AUTORIDAD NACIONAL DE LICENCIAS AMBIENTALES - ANLA –

RESOLUCIÓN N° **00865**

"Por la cual se resuelven unos recursos de reposición presentados en contra de la Resolución 1326 del 5 de agosto de 2020"

Que mediante Resolución 1326 del 05 de agosto de 2020, la Autoridad Nacional de Licencias Ambientales -ANLA, otorgó Licencia Ambiental al GRUPO ENERGÍA BOGOTÁ S.A. E.S.P – GEB, identificada con NIT. 899999082-3, para el proyecto "UPME 01 DE 2013 (SUBESTACIÓN NORTE 500 KV Y LÍNEAS DE TRANSMISIÓN NORTE - TEQUENDAMA 500 KV Y NORTE SOGAMOSO 500 KV) – COMO PRIMER REFUERZO DE RED 500 KV DEL ÁREA ORIENTAL", en adelante UPME 01 - 2013, localizado en jurisdicción del municipio de Betulia, San Vicente de Chucurí, El Carmen de Chucurí Simacota, Santa Helena del Opón, La Paz, Vélez, Bolívar, Sucre, Jesús María y Albania en el departamento de Santander; Saboyá, Chiquinquirá, Briceño y Caldas en el departamento de Boyacá; Simijaca, Carmen de Carupa, Susa, Sutatausa, Tausa, Nemocón, Cogua, Pacho, Supatá, San Francisco, La Vega, Sasaima, Albán, Guayabal de Síquima, Cachipay, Zipacón, La Mesa, Tena, Anolaima, Soacha y San Antonio del Tequendama en el departamento de Cundinamarca.

a. Drenaje sencillo Cartografía Básica IGAC

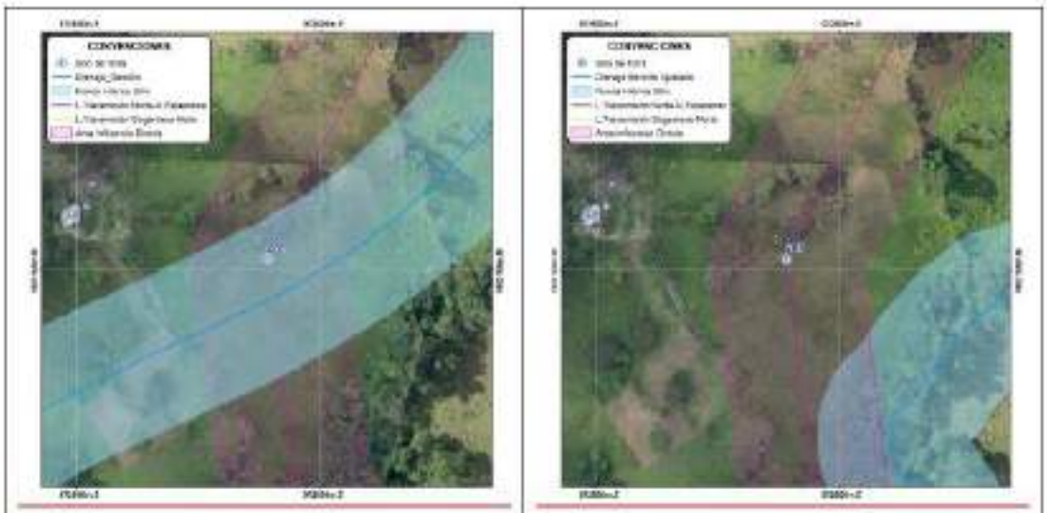
De acuerdo con la Tabla 16 de la Resolución 1326 de 2020 (página 68) no se da aprobación del sitio de torre 287 debido a su ubicación en la ronda de 30 m de un drenaje sencillo. En la Figura 8 se presenta la salida gráfica de la GDB. En esta se presenta un trazado recto de un drenaje sencillo (línea azul), que según se evidencia en la imagen, no corresponde con las características de un drenaje (morfología, vegetación asociada):

Figura 12. Sitio de Torre 260 línea de transmisión Norte – Nueva Esperanza
Fuente: Ortofotos LIDAR 2015 extraídas de PLS-CADD

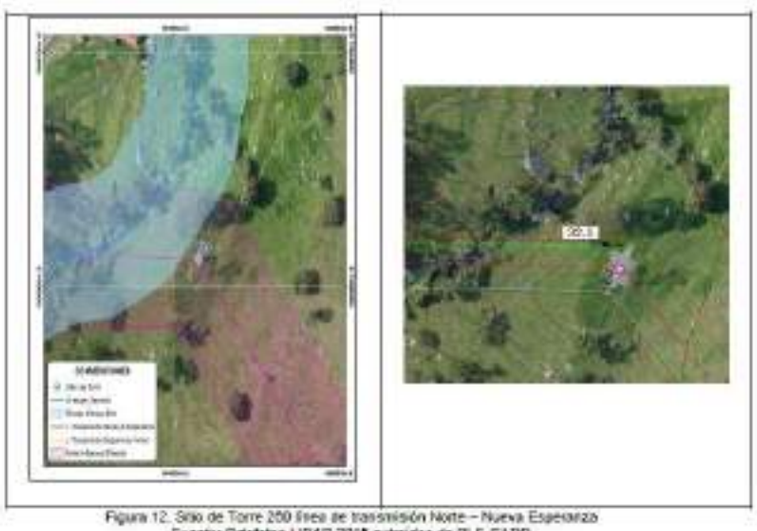
Sin embargo, como se evidencia en la Figura 12, la morfología de la quebrada es diferente y con el trazado real (ver topografía y cobertura asociada) el sitio de torre respeta su zona de ronda. Esto principalmente ocurre por la escala que maneja el visor de AGIL (1:25000), lo que genera inexactitud en la distancia medida. En ese sentido se aclara que la ubicación de la torre 260 está cumpliendo con las distancias de ronda de protección de 30 metros a drenajes según lo establecido en el literal d) del artículo 83 del Decreto Ley 2811 de 1974:

Figura 14. Sitio de Torre 255G línea de transmisión Norte – Nueva Esperanza
Fuente: Ortofotos LIDAR 2015 extraídas de ARCGIS

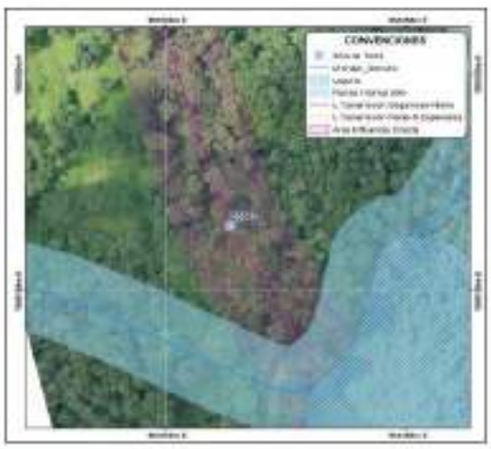
Sin embargo, como se evidencia en la Figura 14, el curso de la quebrada es diferente al evidenciado en el Visor AGIL de la ANLA, de igual manera, en recorridos posteriores al sitio de torre se evidenció que la quebrada está a 124 metros del sitio de torre, por lo tanto, esta ubicación está cumpliendo con las distancias de ronda de protección de 30 metros a drenajes según lo establecido en el literal d) del artículo 83 del Decreto Ley 2811 de 1974.

Figura 17. Sitio de Torre 222 línea de transmisión Norte – Nueva Esperanza

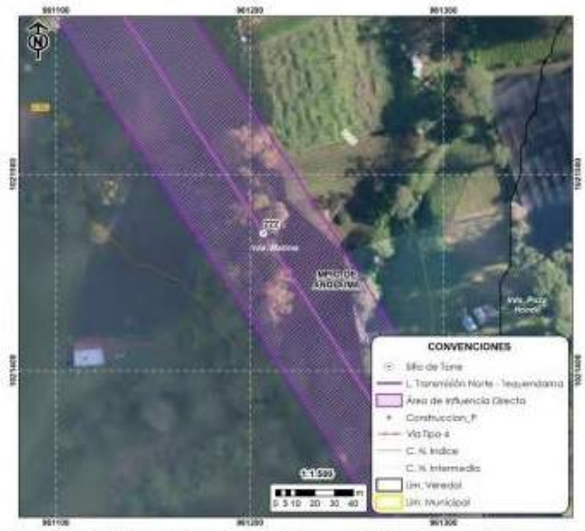
De acuerdo con la Tabla 16 de la Resolución 1326 de 2020 (Pág. 68) no se da aprobación del sitio de torre 222 debido a su ubicación dentro de la ronda de 30 metros de un drenaje sencillo. Sin embargo, al realizar la verificación técnica y en campo del sitio de torre (Figura 17Figura 17), no se evidencia restricciones ambientales por cuerpos de agua o de sus respectivas zonas de ronda, como se evidencia en la siguiente imagen, donde se detalla que no existen cuerpos hídricos a menos de 30 metros de la localización del sitio de torre. Con base en ello se aclara a la Autoridad Ambiental que la torre 222 no se ubica en zona de ronda del drenaje sencillo referenciado en el Concepto técnico:

Figura 19. Sitio de Torre 195 línea de transmisión Norte – Nueva Esperanza
Fuente: Ortofotos LIDAR 2015 extraídas de ARCGIS

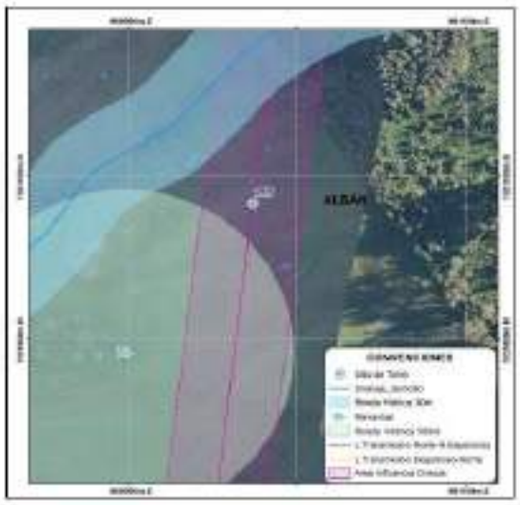
Sin embargo, verificada la ubicación de esta torre, se observa que el drenaje no está al nivel de detalle de acuerdo con las coberturas presentadas en la Figura 19 y por lo tanto la torre se ubica por fuera de la ronda hídrica del drenaje sencillo, los polígonos de ronda se detallan en sombreado azul, como se observa en la Figura 19.

Figura 22. Sitio de Torre 19 línea de transmisión Norte – Nueva Esperanza
Fuente: Ortofotos LIDAR 2015 extraídas de ARCGIS

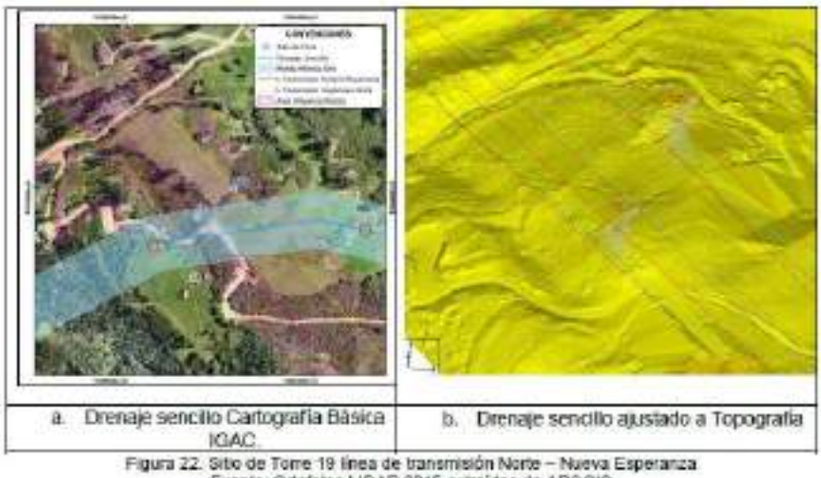
Por otro lado, con la verificación con las imágenes LIDAR realizadas para el proyecto, se evidencia el trazo real del drenaje, el cual está localizado hacia el noroeste de la torre en un sentido SE-NW, lo cual es coincidente con la topografía del terreno. De igual manera, lo que se evidencia por parte del Visor AGIL de la ANLA, corresponde a una vía de acceso en el predio, por lo tanto, es pertinente aclara que la torre 19 está cumpliendo con las distancias de ronda de protección de 30 metros a drenajes según lo establecido en el literal d) del artículo 83 del Decreto Ley 2811 de 1974, como se observa en la Figura 22.

Figura 23. Sitio de Torre 340 línea de transmisión Norte – Nueva Esperanza
Fuente: Ortofotos LIDAR 2015 extraídas de ARCGIS

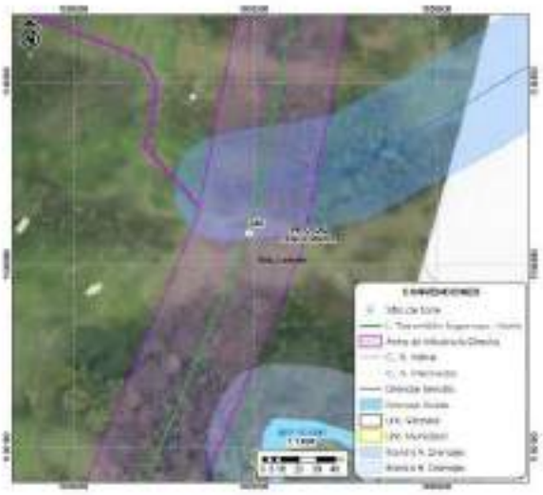
De acuerdo con la Tabla 16 de la Resolución 1326 (Pág. 68) no se da aprobación del sitio de torre 340 debido a su ubicación dentro de la ronda de 30 m de un drenaje sencillo. En la Figura 23, se presenta la ubicación de la torre y su relación con el drenaje plasmado en el SIG ANLA.

Figura 26. Sitio de Torre 321 línea de transmisión Sogamoso – Norte
Fuente: Ortofotos LIDAR 2015 extraídas de ARCGIS

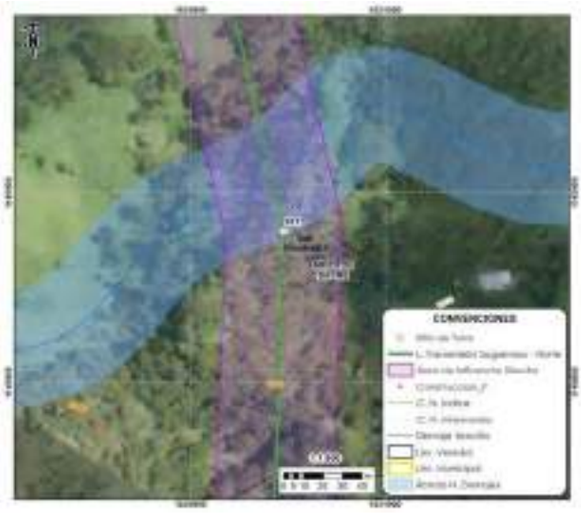
De acuerdo con la Tabla 16 de la Resolución 1326 de 2020 (página 68) no se da la aprobación del sitio de torre 321 debido a su ubicación dentro de la ronda de 30 m de un drenaje sencillo. A continuación, se presenta la ubicación de la torre 321.

Figura 34. Vista en planta Sitio de Torre 219 línea de transmisión Sogamoso – Norte
Fuente: Ortofotos LIDAR 2015 extraídas de PLS-CADD

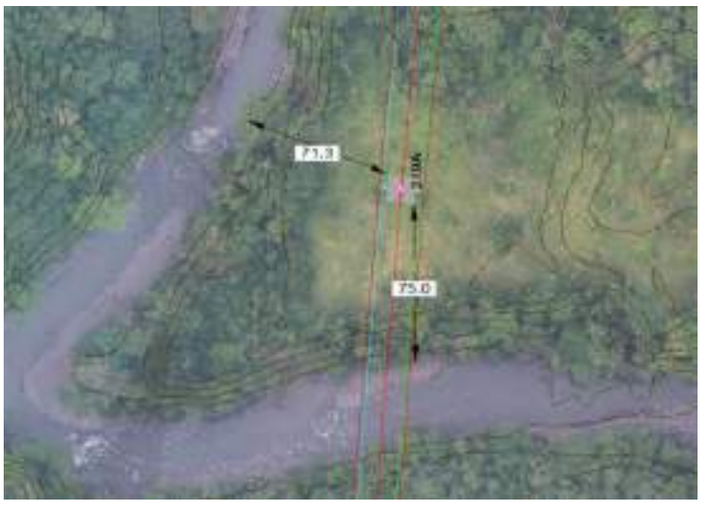
En la Figura 34 se evidencia que el río Quiratá está ubicado a 71,3m del sitio de torre, por lo tanto, el sitio de torre cumple con las distancias de ronda de protección de 30 metros a drenajes según lo establecido en el literal d) del artículo 83 del Decreto Ley 2811 de 1974, con base en ello se aclara a la Autoridad Ambiental que la torre en mención no se ubica en zona de ronda del drenaje doble.

Figura 35. Sitio de Torre 60 línea de transmisión Sogamoso – Norte
Fuente: Ortofotos LIDAR 2015 extraídas de ARCGIS

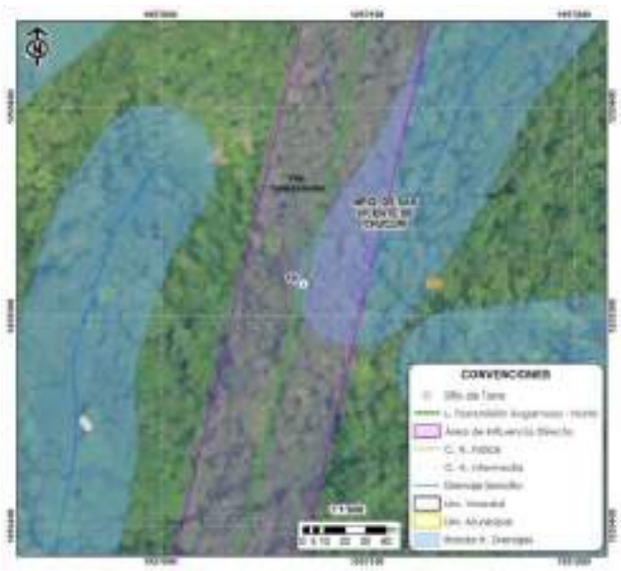
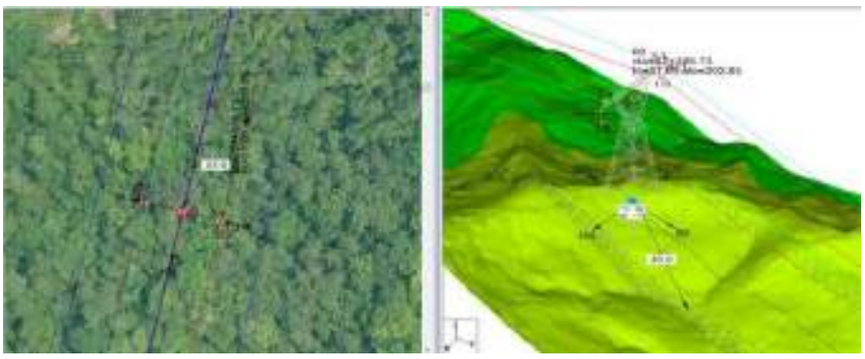
De acuerdo con la Tabla 16 de la Resolución 1326 de 2020 (Pág. 68) no se da la aprobación del sitio de torre 60 debido a su ubicación dentro de la ronda de 30 m de un drenaje sencillo, como se observa en la Figura 35.

Sin embargo, al realizar una revisión técnica con la topografía del terreno, obtenida a través de PLS-CADD, se encuentra que la distancia entre la torre 60 y el drenaje sencillo respeta la ronda hídrica, como se presenta en la siguiente imagen.

Figura 39. Sitio de Torre 165 línea de transmisión Sogamoso - Norte
Fuente: Ortofotos LIDAR 2015 extraídas de ARCGIS

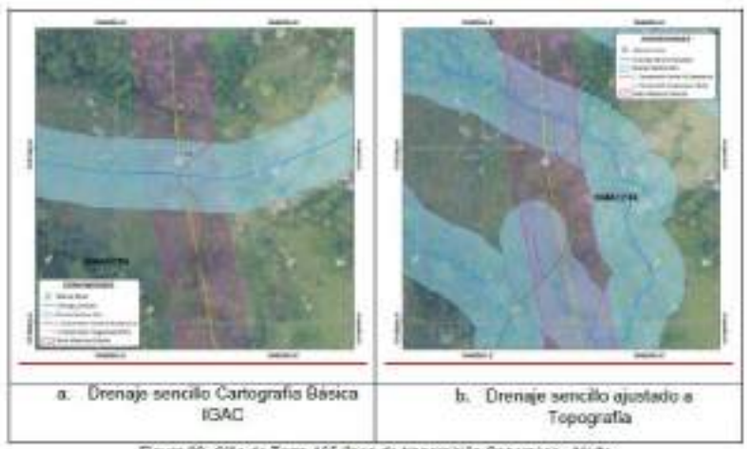
De acuerdo con la Tabla 16 de la Resolución 1326 de 2020 (Pág. 68) no se da la aprobación del sitio de torre 165 debido a su ubicación en la ronda de 30 m de la quebrada La India, como se muestra en la Figura 39.
